**Рабочая группа по перевозкам скоропортящихся
пищевых продуктов**

Справочник СПС

**Поправка к пункту 7.3.6 добавления 2 к приложению 1
к Справочнику СПС: рассмотрение конкретных случаев
применения инструментария для определения
параметров транспортных средств
с мультитемпературным режимом****Передано правительством Франции****Введение**

Пример: конфигурация "J"

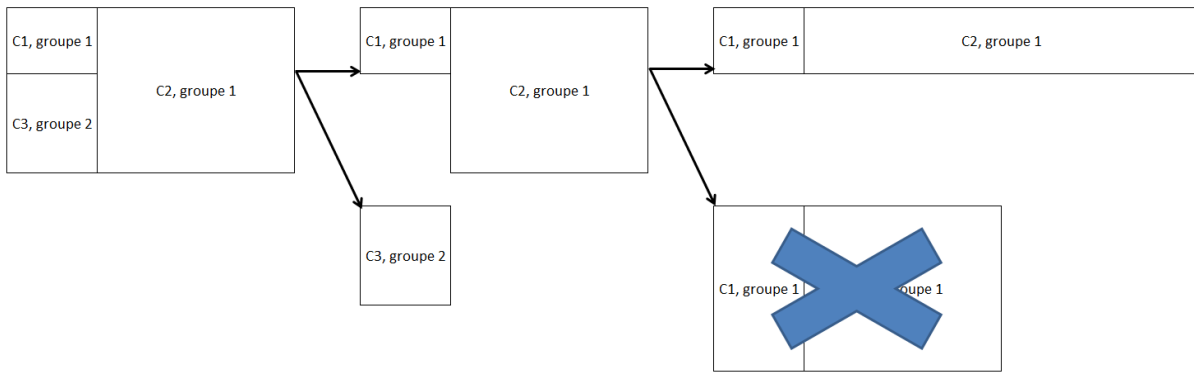
Надлежит проверить все конфигурации, с тем чтобы убедиться в правильности параметров транспортного средства. Однако в приложении к свидетельству о соответствии необходимо указать только одну, самую актуальную, конфигурацию. Должен прилагаться рисунок с указанием конфигурации, соответствующей той, которая фигурирует в размещенной на платформе Datafrig заявке на сертификацию. Перед подачей заявки на сертификацию изготовитель или установщик проверяет правильность параметров исходя из наиболее неблагоприятных условий. Наиболее неблагоприятные условия соответствуют конфигурации с таким расположением перегородок и таким количеством камер, при которых требуется наибольшая холодопроизводительность. Эти различные проверенные конфигурации должны храниться у заявителя для целей верификации во время ревизии.

- Параметры проверяются исходя из наиболее неблагоприятных условий.

- В подтверждающей документации представлены все конфигурации.

Нумерация камер начинается с камеры в передней левой части транспортного средства. Согласно этому правилу, в приведенном выше примере нумерация камер будет различаться в зависимости от того, прикреплена ли продольная перегородка к передней или задней стороне транспортного средства. Однако при этом метод определения параметров не меняется.
